File number: 26681-AP-AE-11-0186

MODIFICATION ACCEPTANCE LETTER (MAL) FOR Approved Meters and Devices

Electricity Meter: Energy and Demand

AE-1652

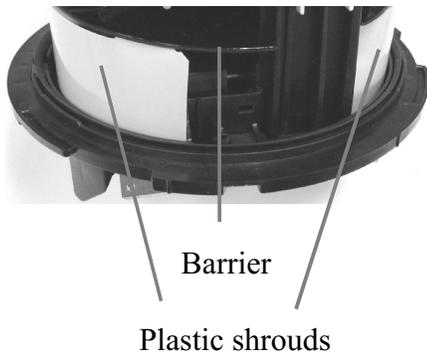
Barrier
Plastic shrouds

Sun shield

The following has been added to the physical description section: “A white plastic sheet is wrapped around the meter under the cover and serves as a sun shield.”

The meter is also approved with a dual seal when equipped with two grey shrouds placed around the base. A plastic barrier between the base and the metrology board is also required to be inserted in this case.

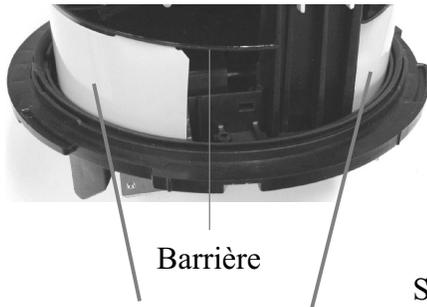
Barrière

Protection en plastique

Pare-soleil

Le suivant a été ajouté à la description matérielle du compteur : « Une feuille de plastique blanche est enroulée autour du compteur sous le couvercle et sert de pare-soleil. »

Le compteur est aussi approuvé avec deux sceaux lorsqu'il est équipé de la protection en plastique gris autour de la base. Dans ce cas, il est nécessaire de placer une barrière entre la base et le circuit métrologique.
